Landeshauptstadt Wiesbaden Sportpark Rheinhöhe

Neubau
Freizeitbad und Eissporthalle

Bericht zur Plausibilitätsprüfung der LP3

Stand: 13.12.2021

Objektplanung zur Tragwerksplanung

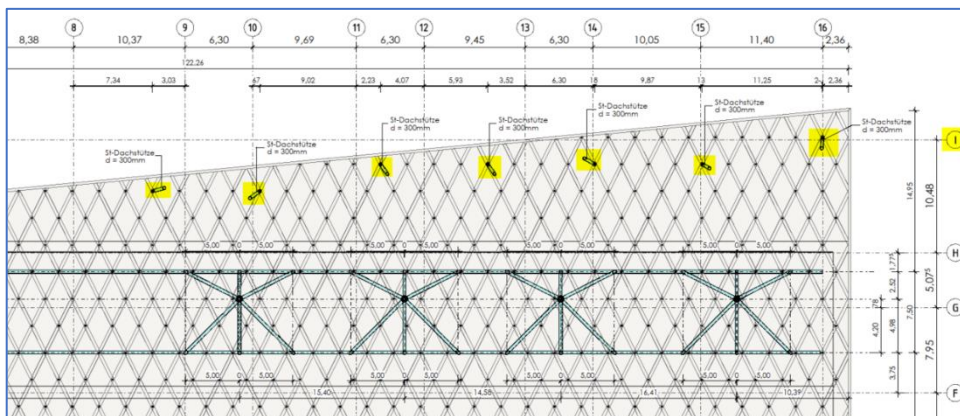
- Stützen im Außenbereich fehlen, Achse „I“ fehlt.

Objektplanung

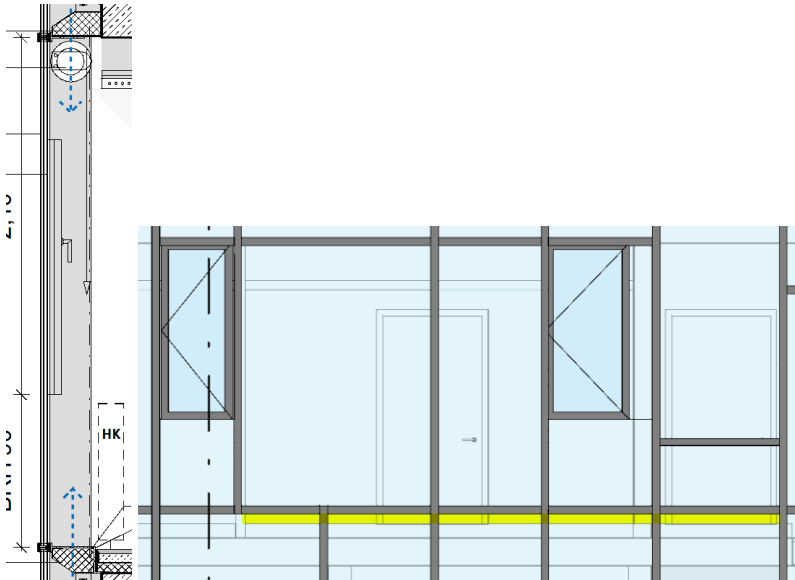
- Ansichten, Schnitte und Systemschnitte sind nicht kongruent zueinander, hier am Beispiel der Fassade

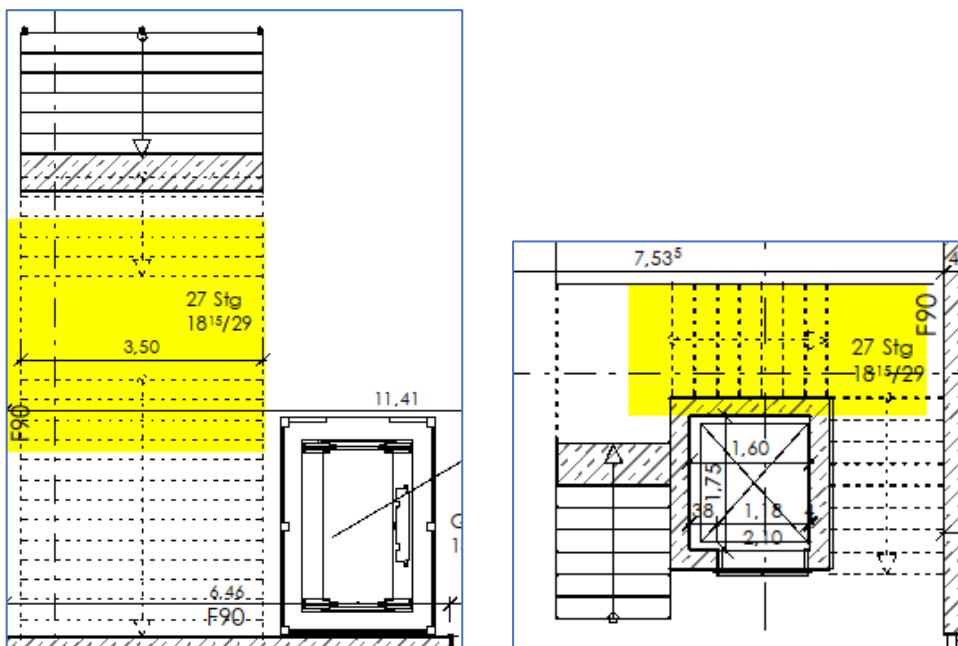
- D.43** Klärungsbedarf des Erfordernisses von weiteren Räumen und Konzept zur Vermeidung von Unräumen unter den Freitreppen Foyer und Saunabereich. Weiterhin entspricht die gezeichnete Treppe zum Foyer -1 nicht der gezeichneten Treppe im E 0. Die erforderliche Anzahl an Handläufen ist zu klären und darzustellen. Vorsicht vor Stoßgefahr des Kopfes bei der in den Raum ragenden Treppe im Saunabereich.

Die Fläche unter der Treppe Foyer E -1 kann auch optional in der weiteren Planungsfortschreibung als Lager ausgebildet werden.

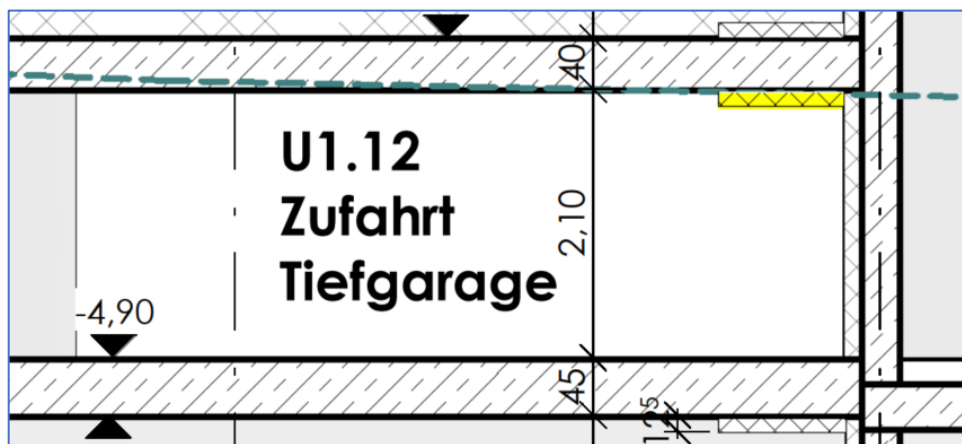
- D.48 Dies bestätigt die Planung nicht, tatsächlich können aufgrund der Dämmung nur Fahrzeuge unter 2,0m die Tiefgarage befahren. Die Nachtausfahrt ist durch das Rolltor mit 2,5m in seiner Höhe beschränkt.

Lage und Verlauf von Stützen

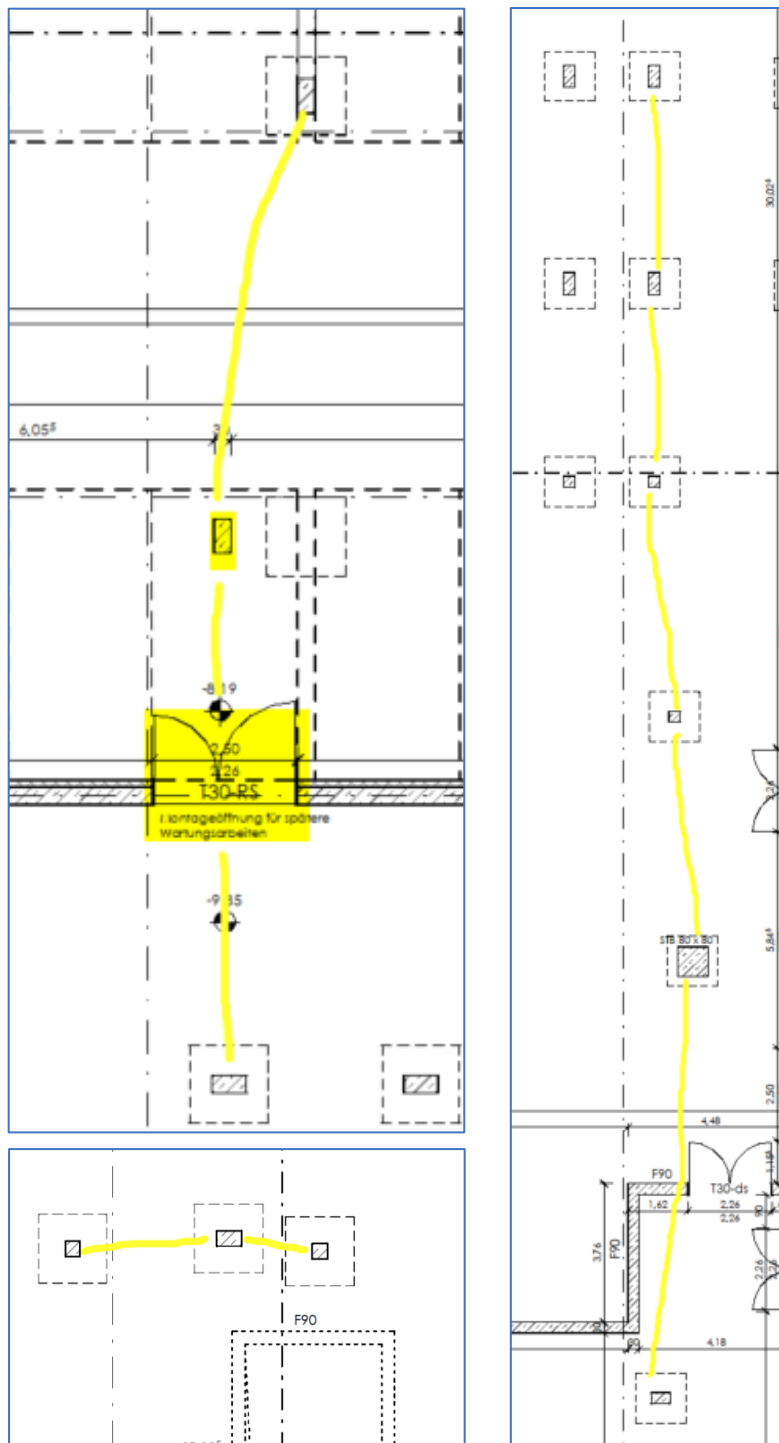
D.64 Versprünge in der Stützenstellung unplausibel, Positionierung vor der Monate-
 öffnung unvorteilhaft und mit Tragwerk abzugleichen, siehe auch Kapitel D.VII.

Tiefgarage - Verlauf Gehweg

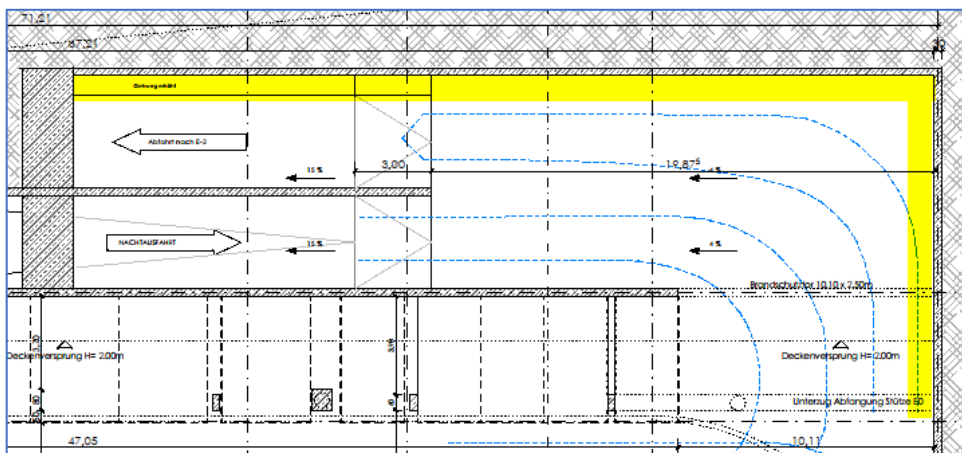
D.71 Der erhöhte Gehweg für die Fußgänger ist nicht ohne Kreuzung der Fahrbahnen zu erreichen. Lage und Verlauf sollten nochmals überprüft werden.

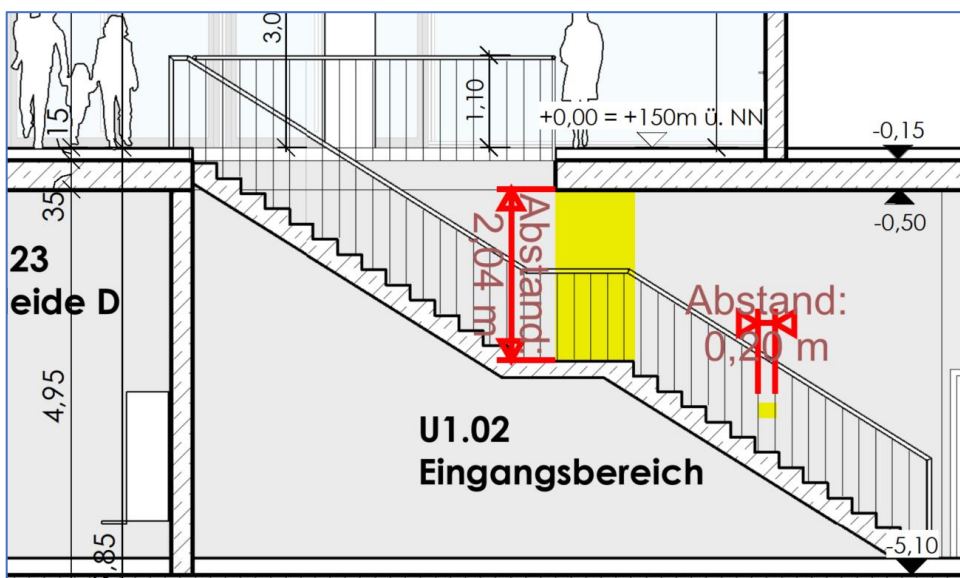
D.84 Der Abstand zwischen Podest und Zwischendecke ist mit ca. 2,0m sehr knapp, es besteht Verletzungsgefahr. Wir empfehlen die Treppe an dieser Stelle anzupassen. Darüber hinaus weisen die Geländerstäbe einen nicht zulässigen Abstand >12cm auf und sind in der weiteren Planung DIN-konform auszuführen.

SYSTEMSCHNITTE

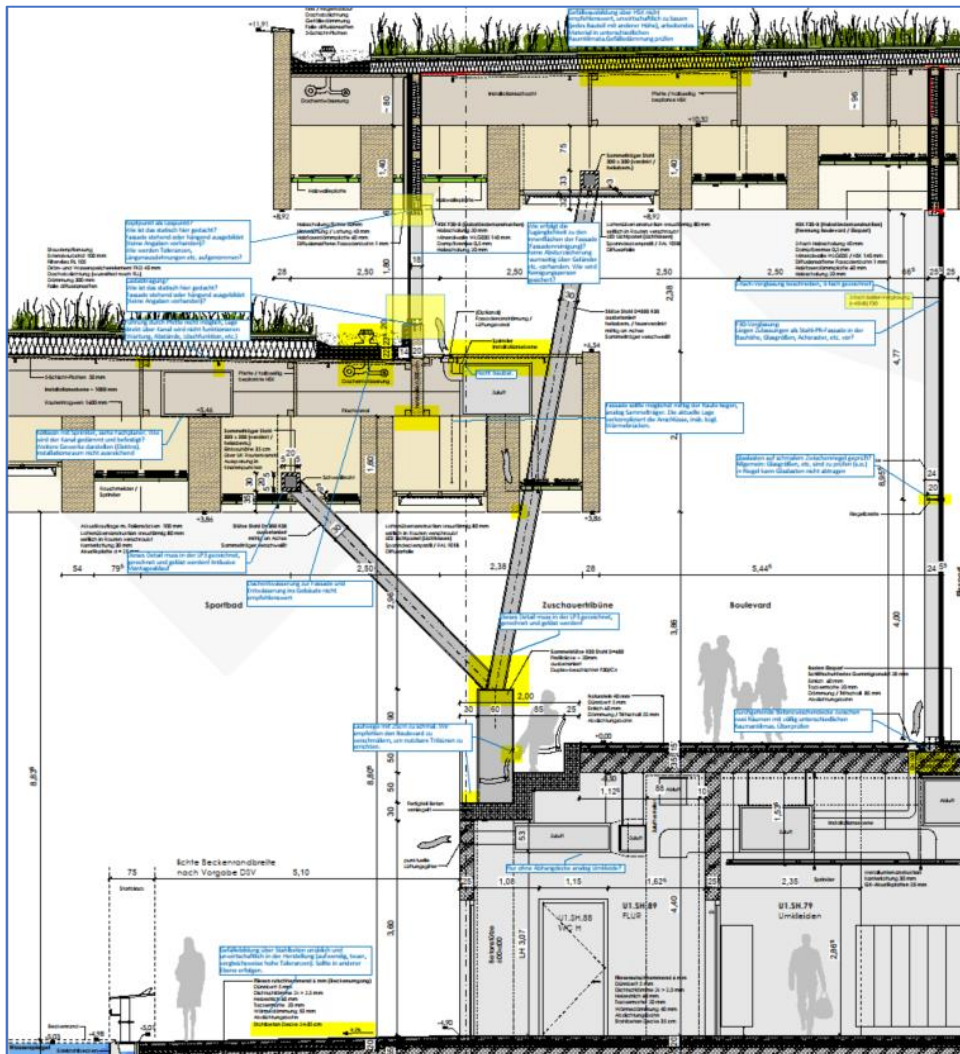
D.102 Anhand der drei Systemschnitte können wichtige Erkenntnisse zum Bauvorhaben gewonnen werden. Die vollständig und gewerkeübergreifenden Kommentierung wird diesem Bericht als **Anlage 3** beigefügt und gilt ergänzend.

Schwimmbad - Flure und Begegnungsflächen

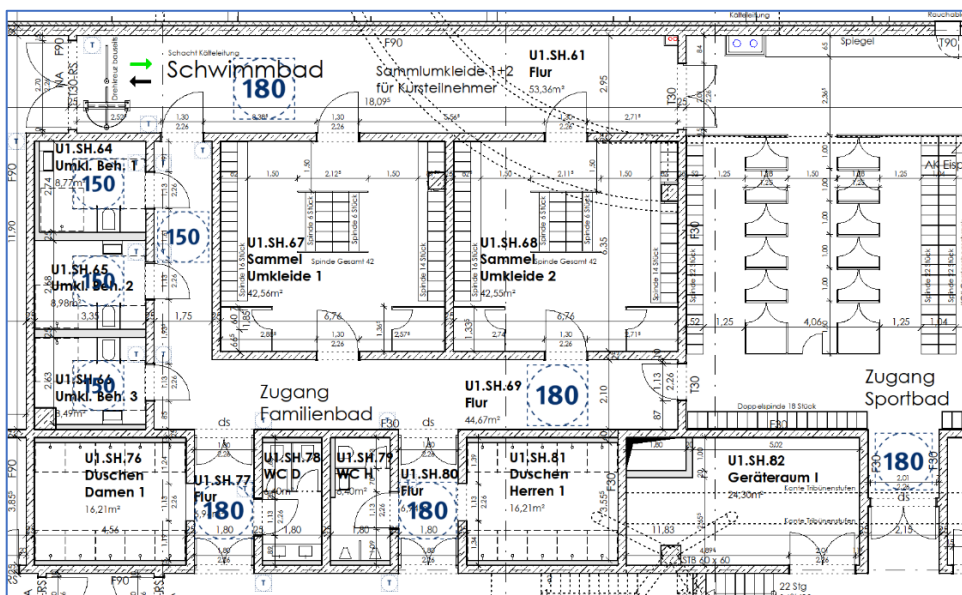
- D.134** In den Umkleiden- und WC-Bereich des Schwimmbads gelangt man vom Eingangsbereich durch ein Drehkreuz. Die Flure haben eine Mindestbreite von 175 cm. Bei der Mehrzahl der Flure werden sogar mindestens 180 cm als Maß einer Begegnungsfläche zweier Rollstuhlfahrer erreicht.
- D.135** Unklar ist, weshalb ausgerechnet die Flurbreite vor den barrierefreien Umkleiden schmaler ausgeführt ist. Die Länge des Flures von 6,60 m entspricht aber der DIN 18040-1. Es muss keine Änderung vorgenommen werden.

Sauna - Flure / Begegnungsflächen + Wartebereiche vor Aufzügen

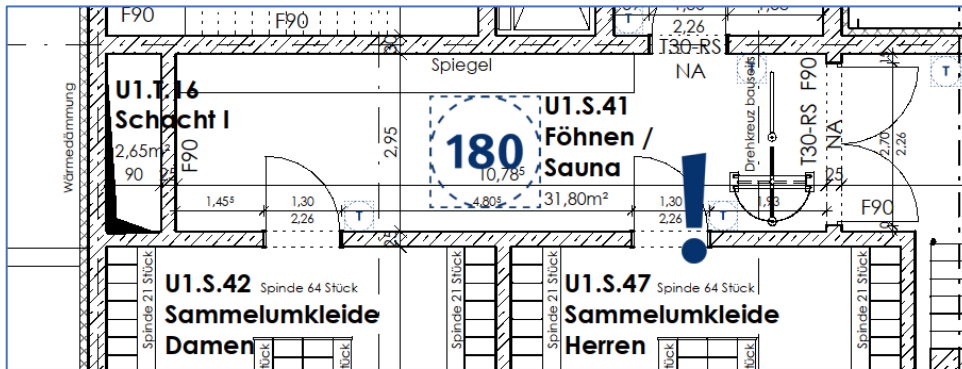
- D.143** In den Umkleiden- und WC-Bereich der Sauna gelangt man vom Eingangsbereich durch ein Drehkreuz. Der Verbindungsflur vom Eingangsbereich zu den Sammelumkleiden ist ausreichend breit.
- D.144** Das als festes Teil dargestellte Element neben dem Drehkreuz kann nicht als barrierefreie Tür genutzt werden, da diese eine zu geringe Breite hat. Es müssen mindestens 90 cm als liches Maß vorhanden sein.

Umkleiden, Duschen, WCs

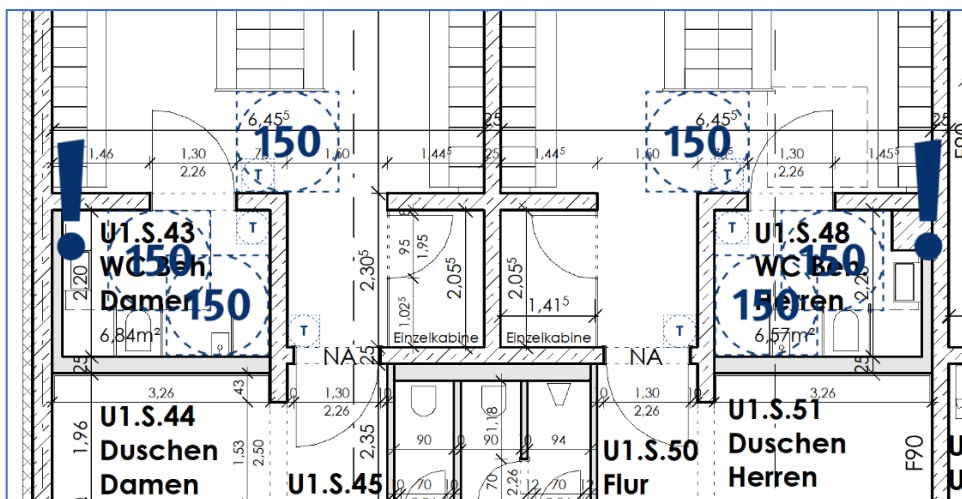
D.145 Die barrierefreien WCs werden durch die Sammelumkleiden der Herren und Damen erschlossen. Die Möblierung zeigt zwar Duschen an, die Bewegungsflächen sind jedoch nicht eingezeichnet. Die WCs sind nicht als Umkleide beschriftet und zeigen keine Möglichkeit für die Ausstattung mit einer Liege.

Ebene E-2

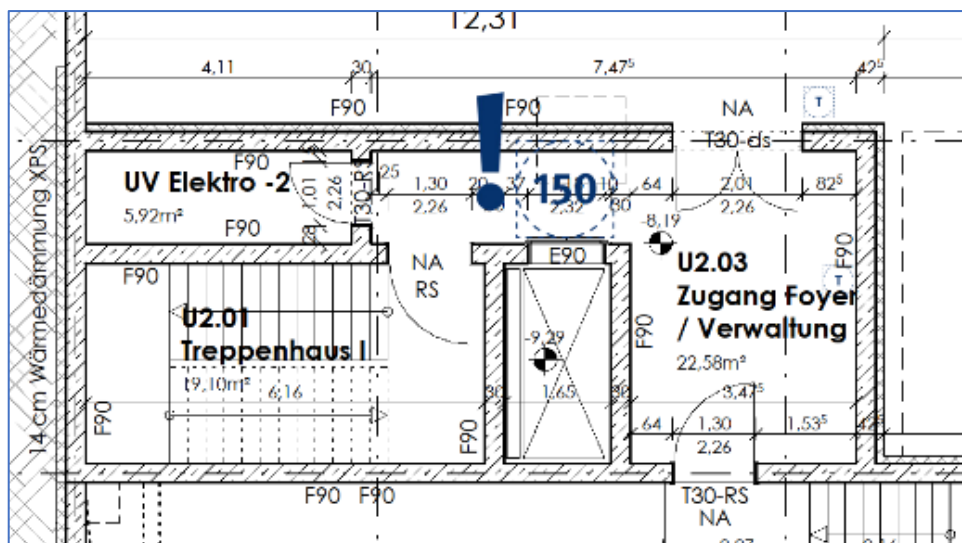
- D.154** In der Ebene -2 befinden sich hauptsächlich Stellplätze, die nicht barrierefrei sind, sowie Technikräume im Gebäude.
- D.155** Lediglich ein Zugang zur Verwaltung findet hier weitere Betrachtung. Wie bereits in der darüber liegenden Ebene wird die Wartefläche vor dem Aufzug nicht gewährleistet und überschneidet sich zudem mit der Bewegungsfläche des Flures.

Verankerung

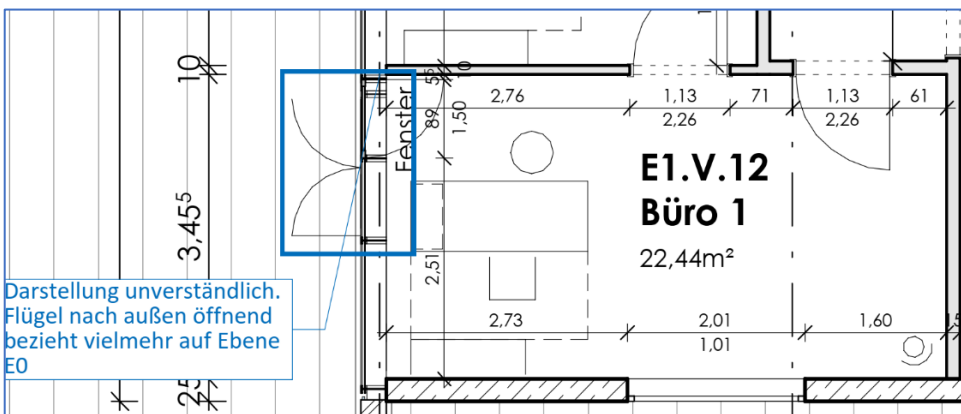
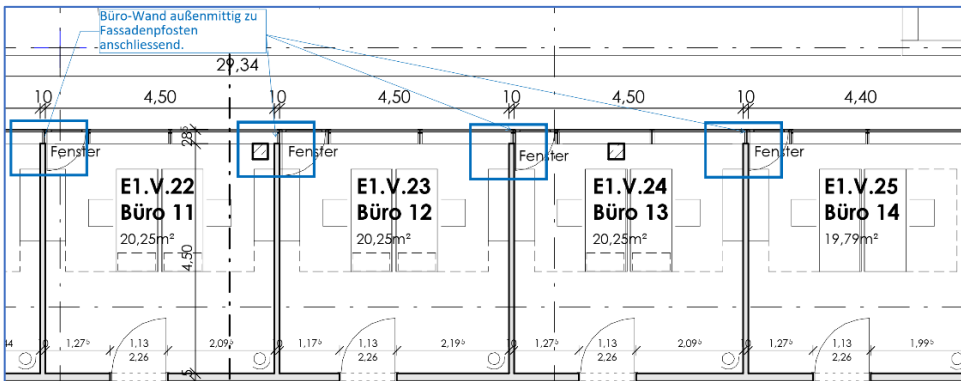
D.222 Verankerung der Glasfassaden ist für die Regeldetails in den Detailschnitten dargestellt, jedoch keine Berücksichtigung von Rohbautoleranzen, keine Angaben zu Dübelabständen zum Rohbau.

Dachtragwerk - Lagerung

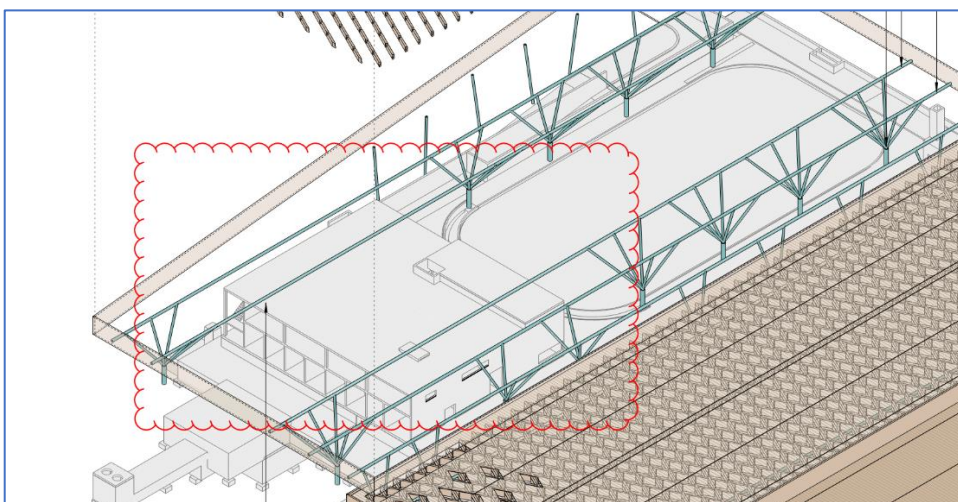
D.236 In den übergebenen Planunterlagen ist keine Lagerung erkennbar, siehe Plan-ausschnitt. Die Lagerung der Stahlsammelträger oberhalb des Massivbaus der Ebene +1 geht aus den Unterlagen nicht hervor.

Dachtragwerk - Ausnutzungen

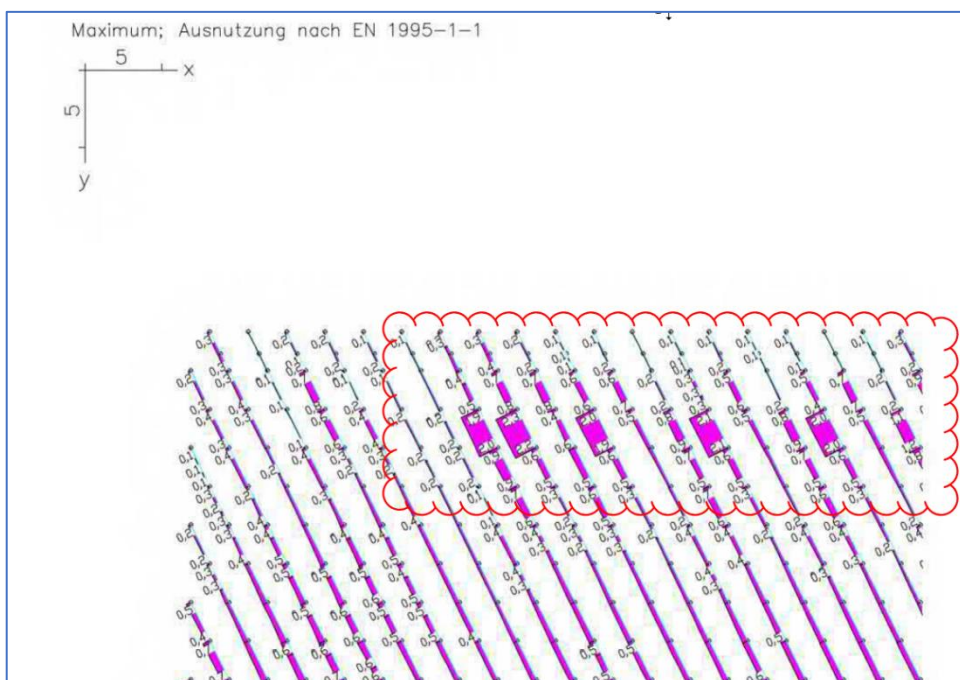
D.238 In der Zusammenstellung der Statischen Untersuchungen werden für das Dachtragwerk u.a. die Ausnutzungen nach DIN EN 1995-1-1 ausgegeben. Hierbei ergeben sich auch lokale Ausnutzungen größer 1,0 mit einer maximalen rechnerischen Ausnutzung von 4,82. (siehe nachfolgender Ausschnitt der Seite 03.261). Eine Interpretation der Ergebnisse, der damit verbundenen Auswirkungen und Vorschläge zum Umgang hiermit liegen nicht vor. Dies ist insbesondere für die Bereiche mit einer Ausnutzung größer 100% erforderlich.

Dachtragwerk – Verbindung Holzbinder

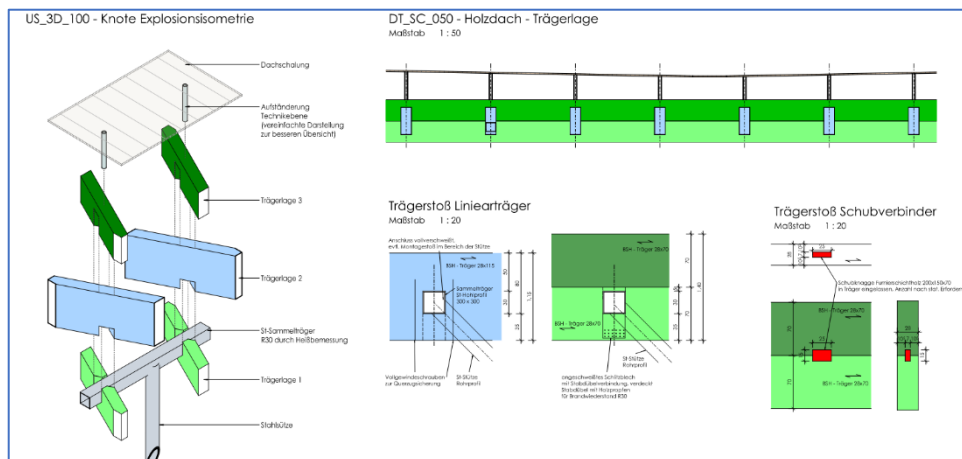
D.239 Es liegen keine Angaben in der Entwurfsplanung zur Verbindung der Holzbinder der Trägerlage 1 und 3 vor bzw. der Entwurfsplan zeigt hierzu keine Vorgaben. Diese sind erforderlich.

Bemessung der Decke über Ebene 0

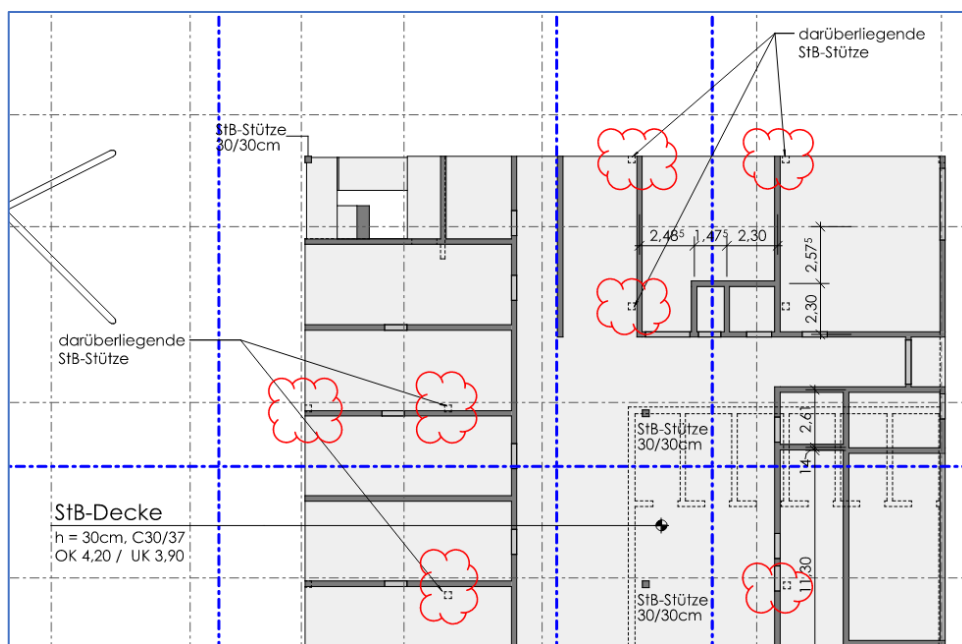
- D.245** Der Tragwerksplan im Bereich der Massivdecke über Ebene 0, Achse C-H/4-8, zeigt die Lage der Stahlbetonstützen der E +1 in Überblendung mit dem Tragwerk der E 0. Die Stützen der E +1 liegen dicht neben den Wänden der E 0, aber nicht oberhalb dieser Wände. In der Entwurfsstatik sind die Stützenlasten der E +1 auf zentrisch oberhalb der Wände angesetzt. Die geplante Lage ist daher unklar. Die Stützen sollten zentrisch oberhalb der Wände angeordnet werden, da es sonst zu Querkraftproblemen in der Decke kommen wird.
